海棠湾3号C7-02-04地块项目

建筑方案优化对比图册

海南满天星旅业开发有限公司

2025年6月

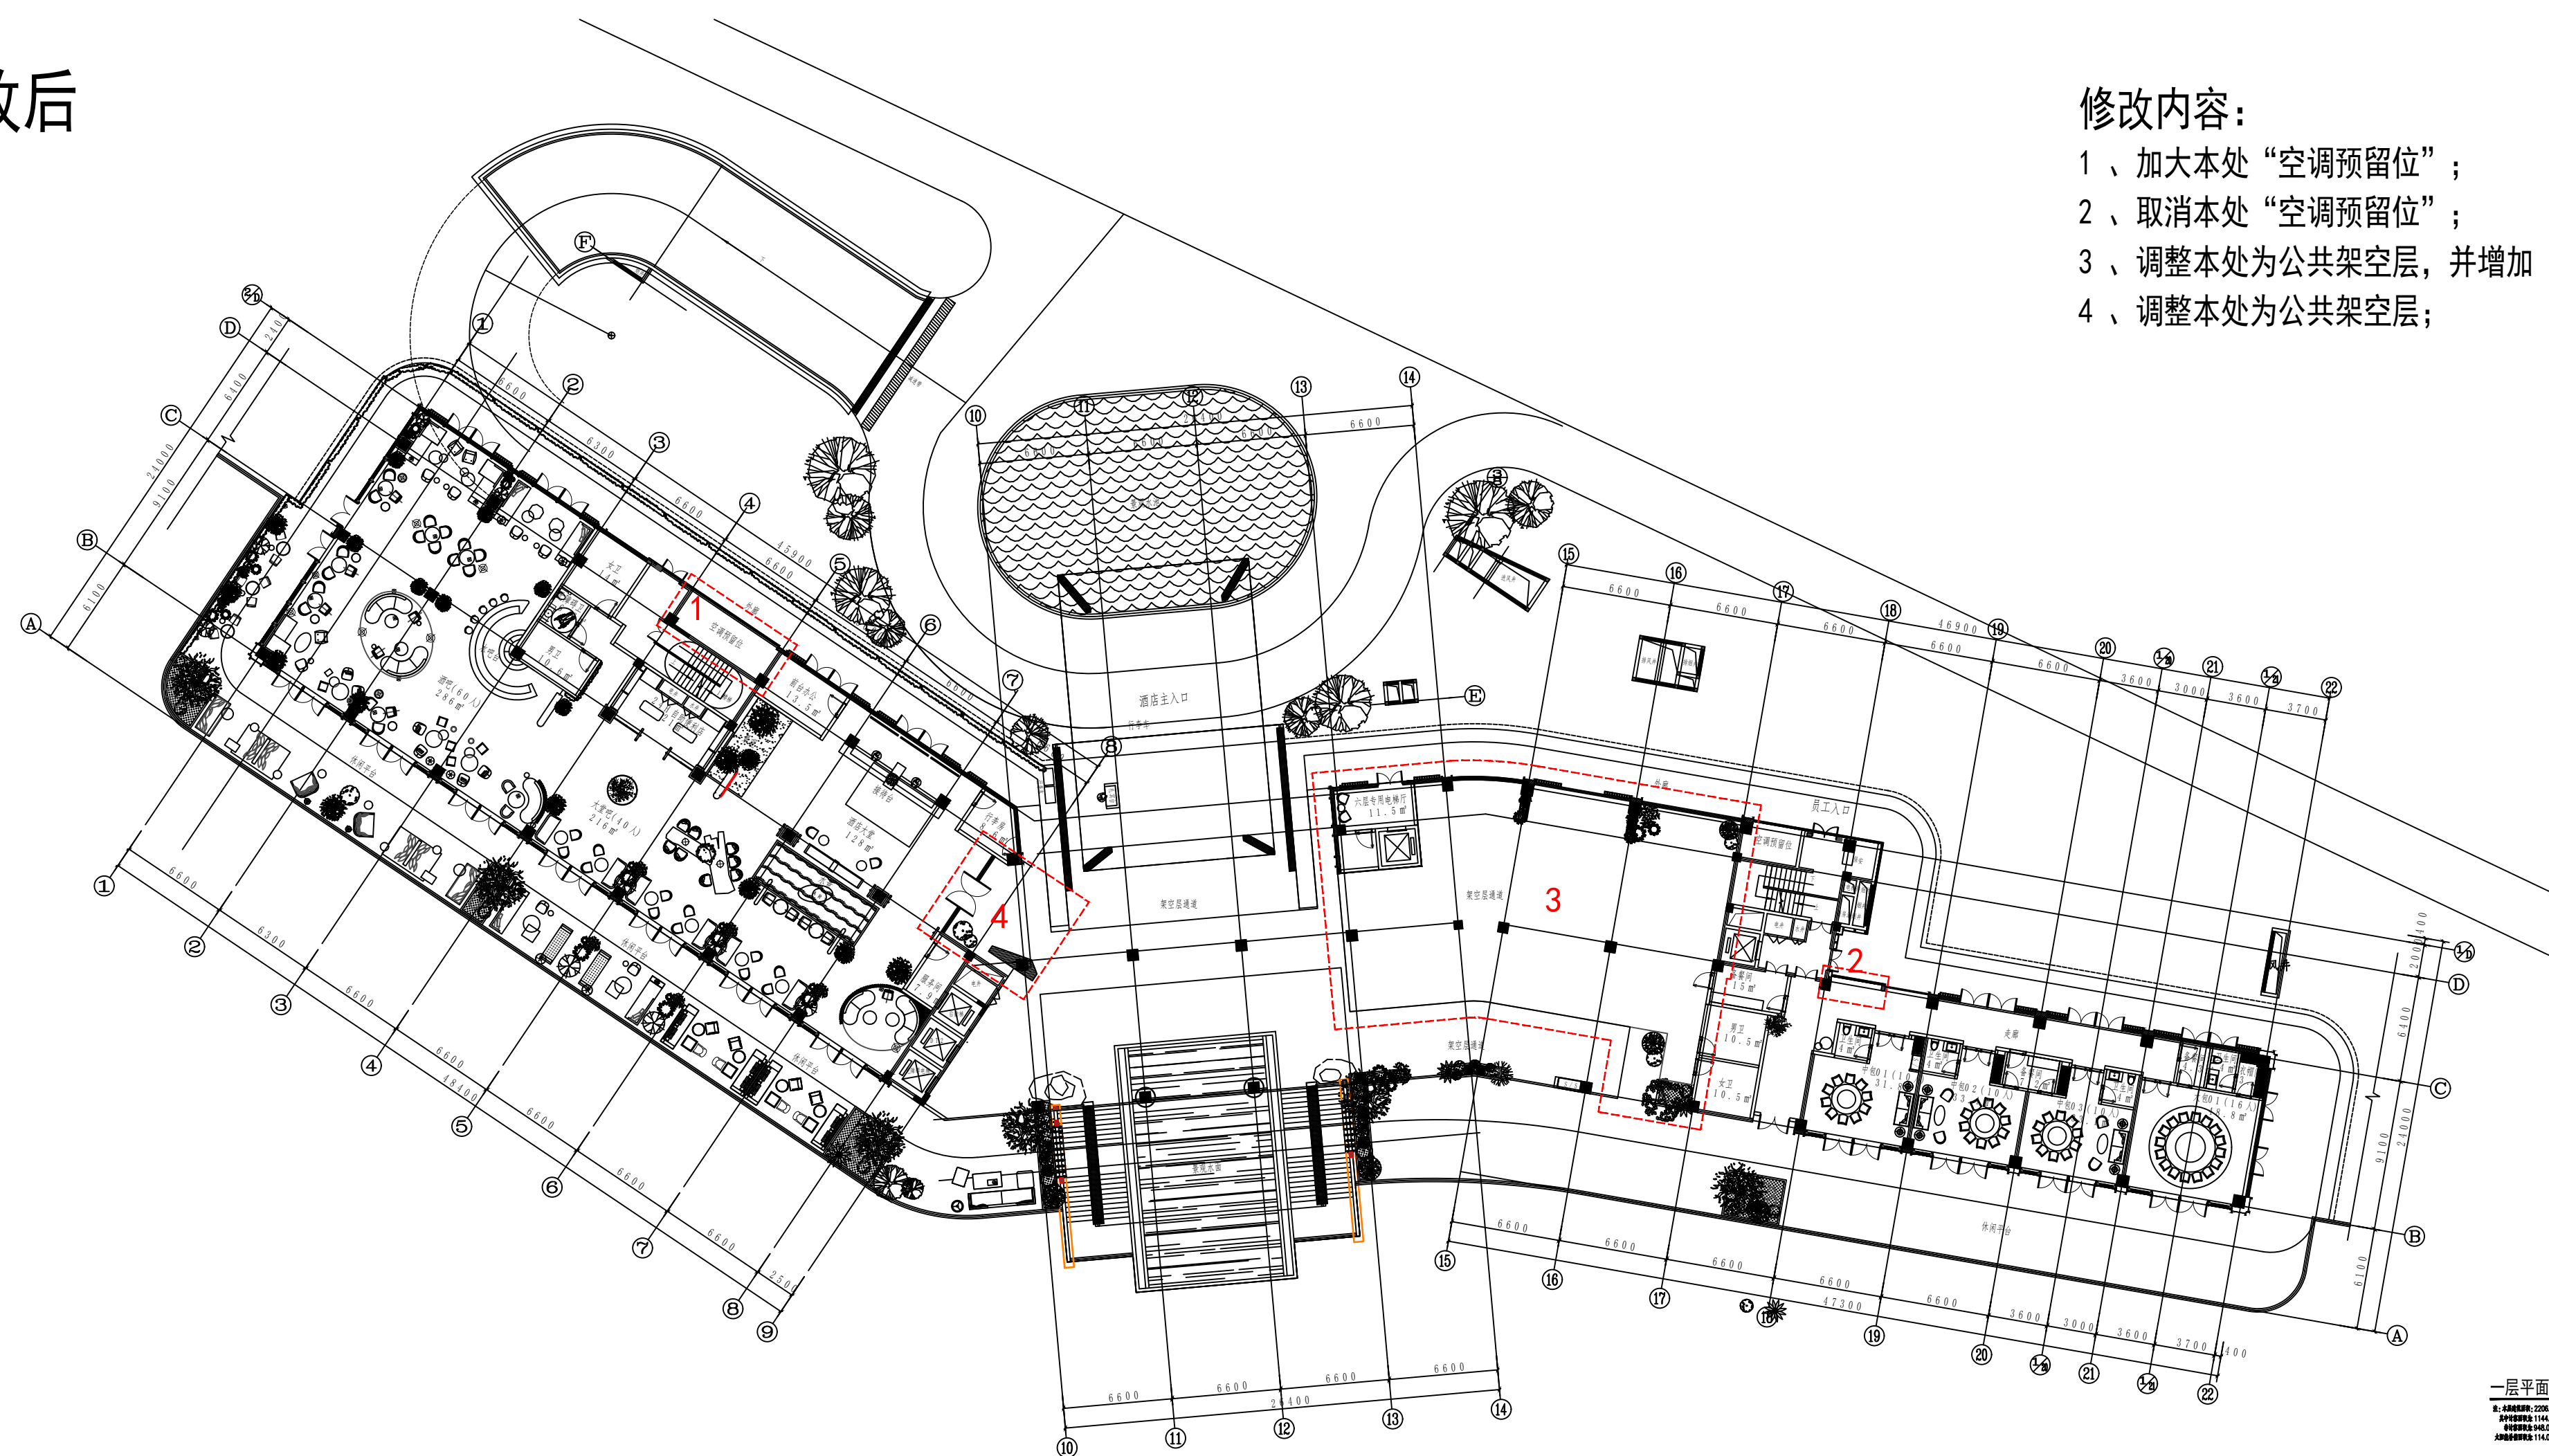
- 1、加大大处“空调预留位”；
- 2、取消本处“空调预留位”；
- 3、调整本处为公共架空层，并增加“六层专用电梯”；
- 4、调整本处为公共架空层；

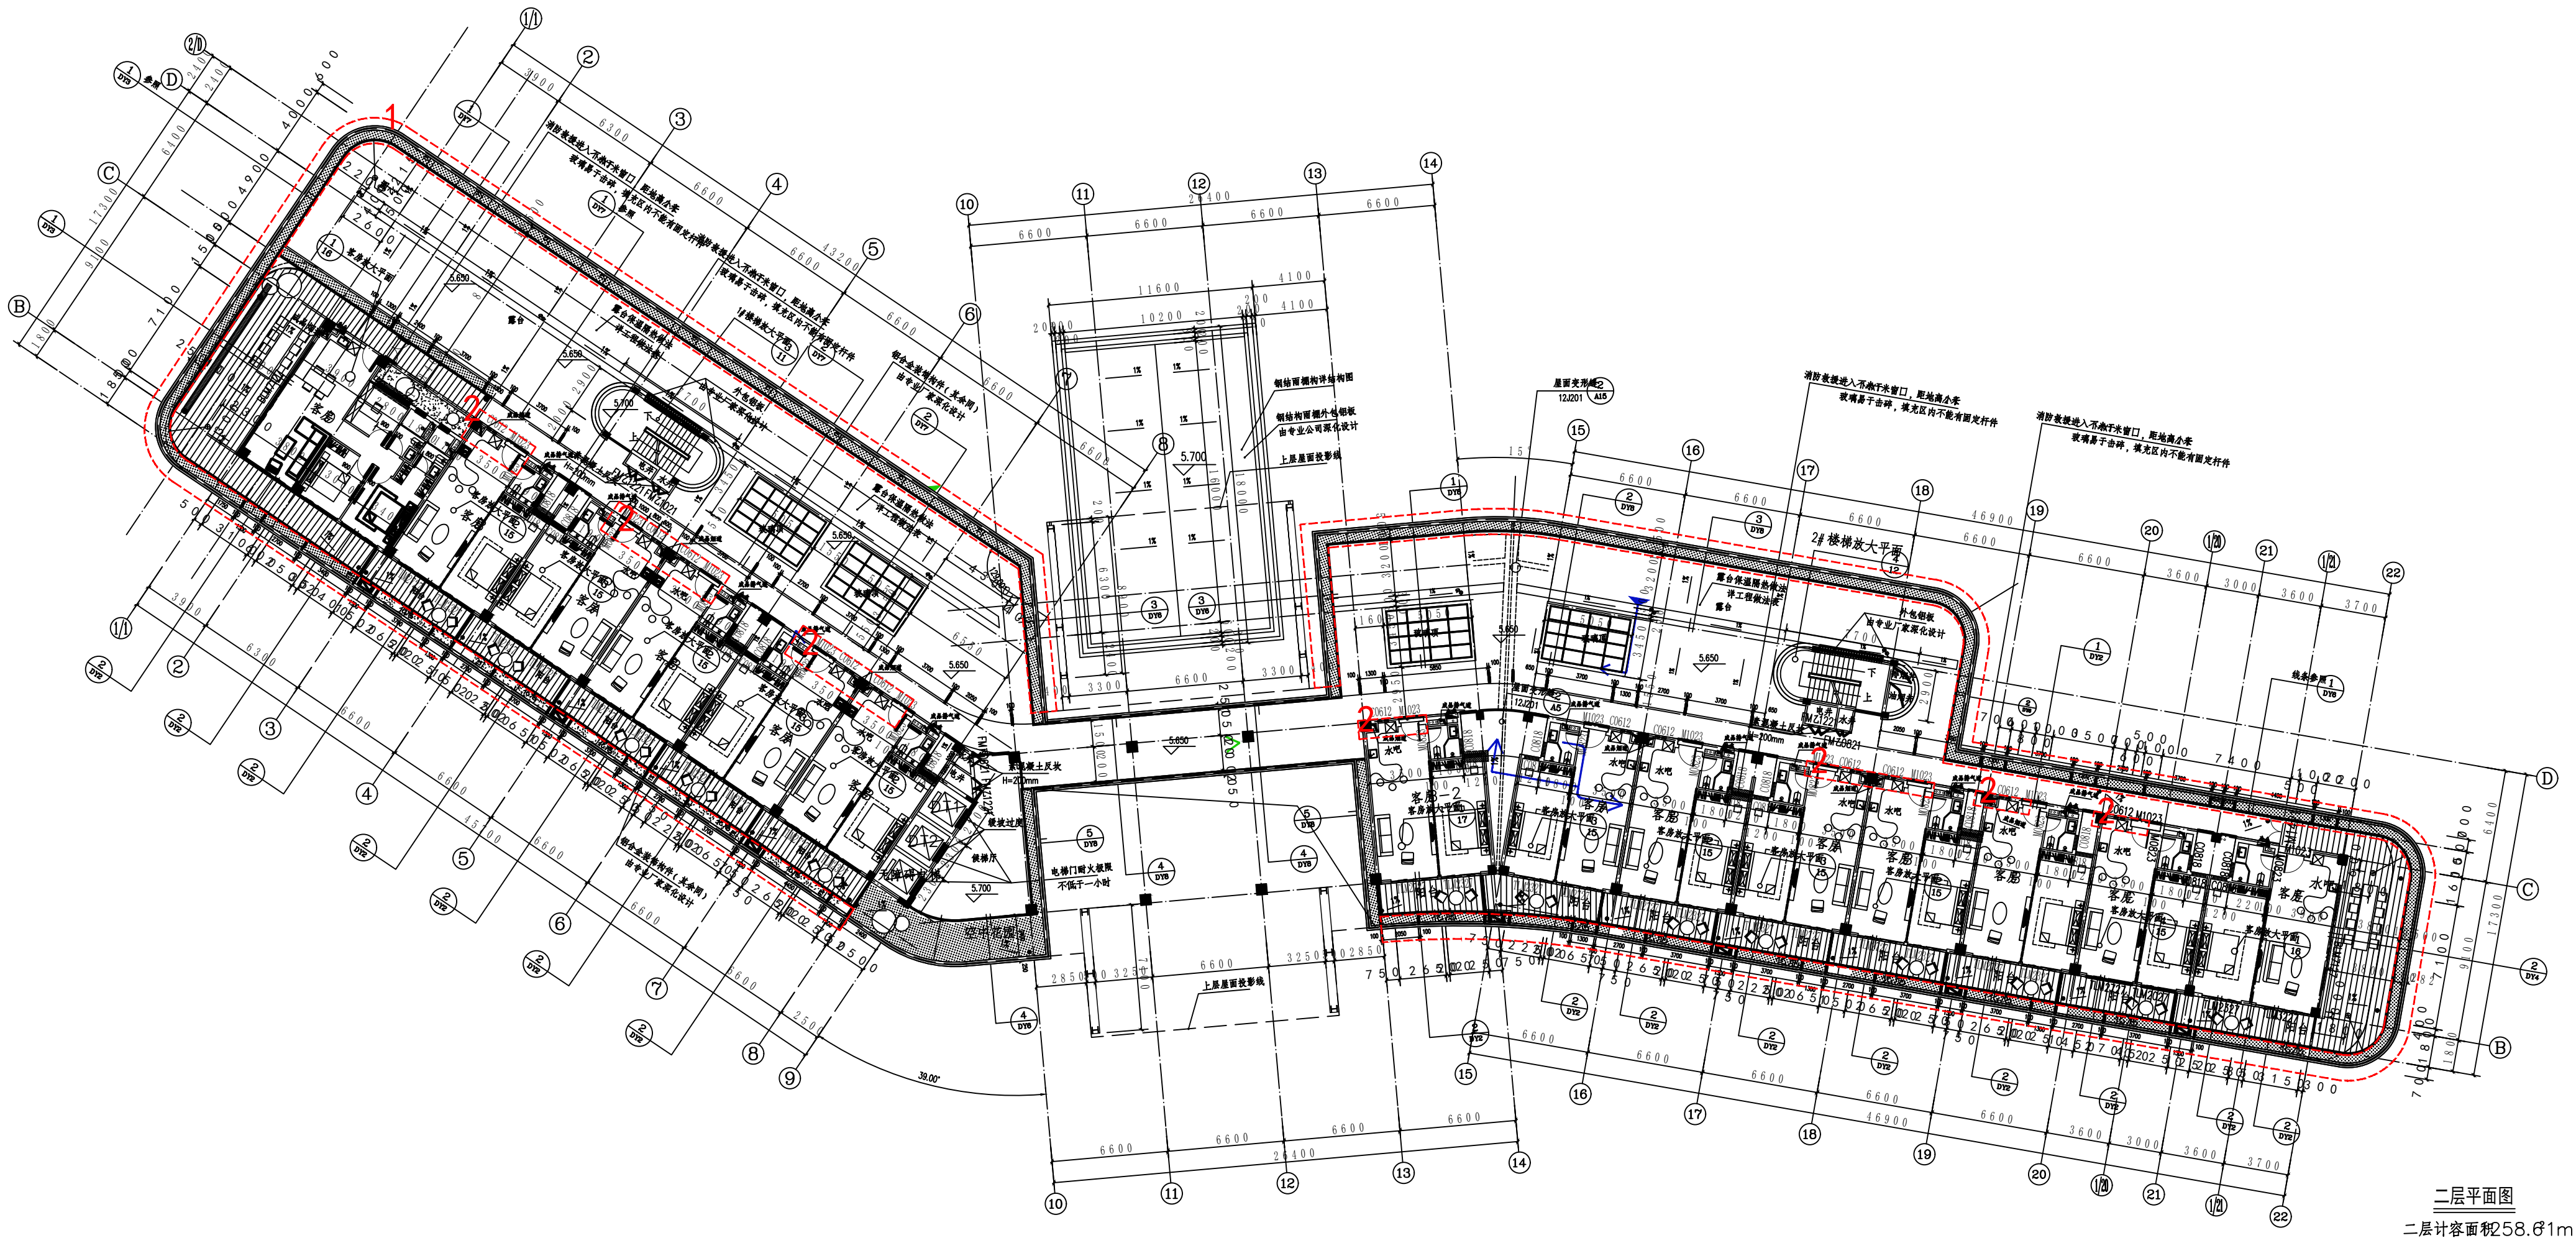
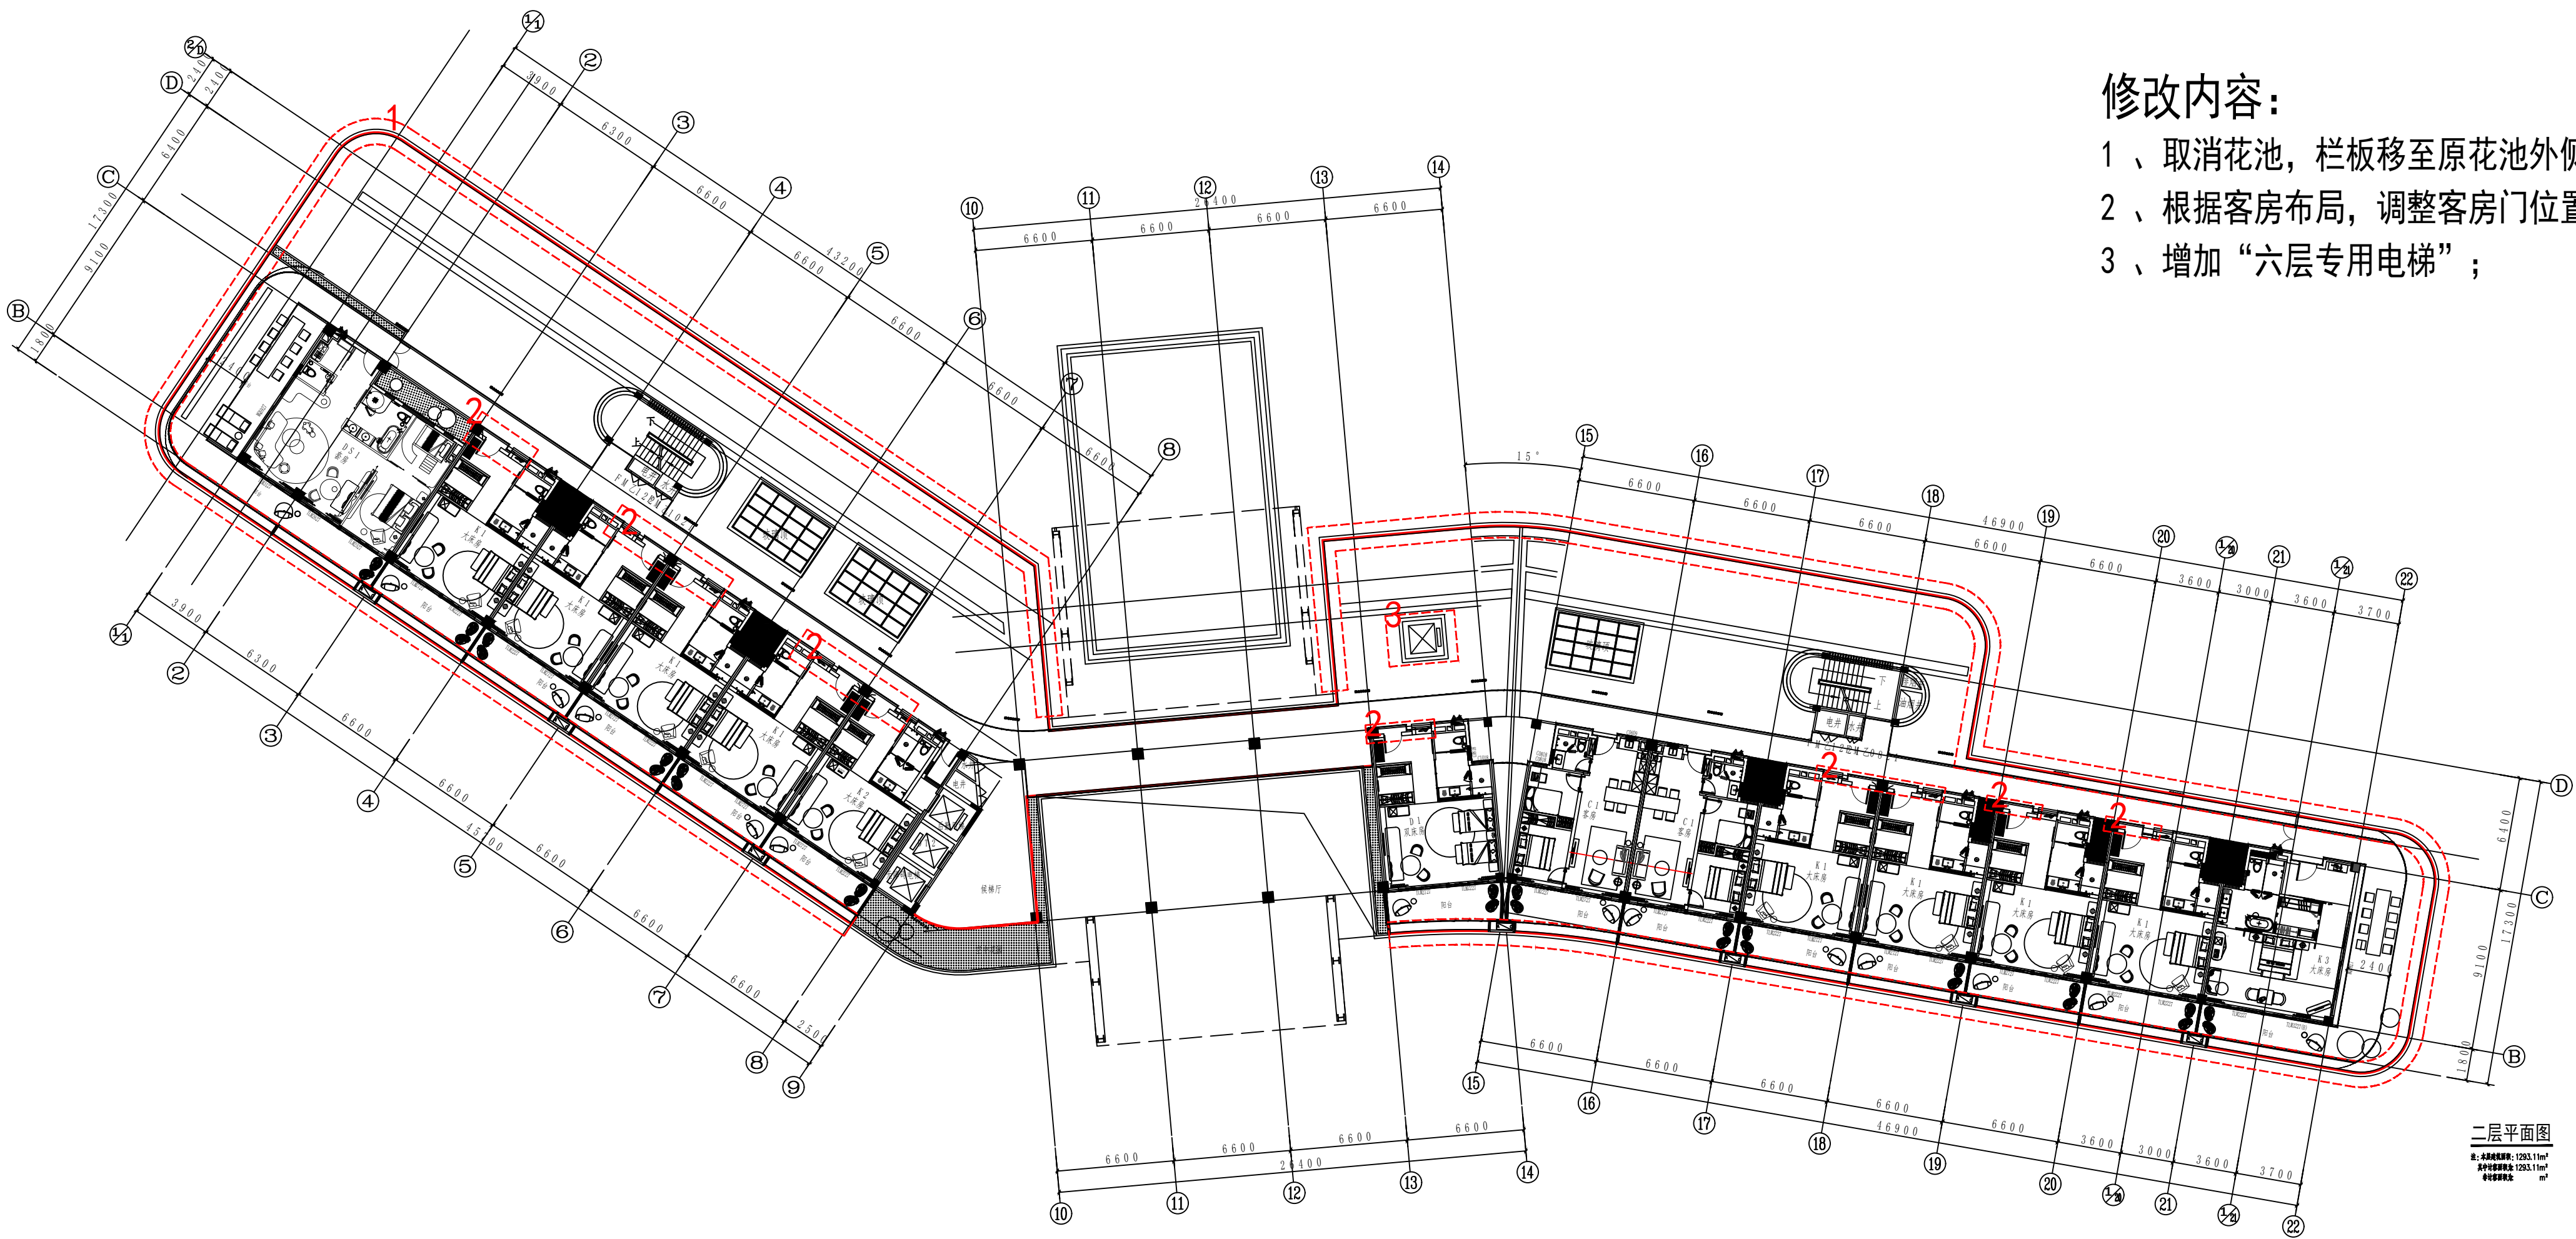
- 修改内容：
- 1、取消花池，栏板移至原花池外侧；
 - 2、根据客房布局，调整客房门位置；
 - 3、增加“六层专用电梯”；
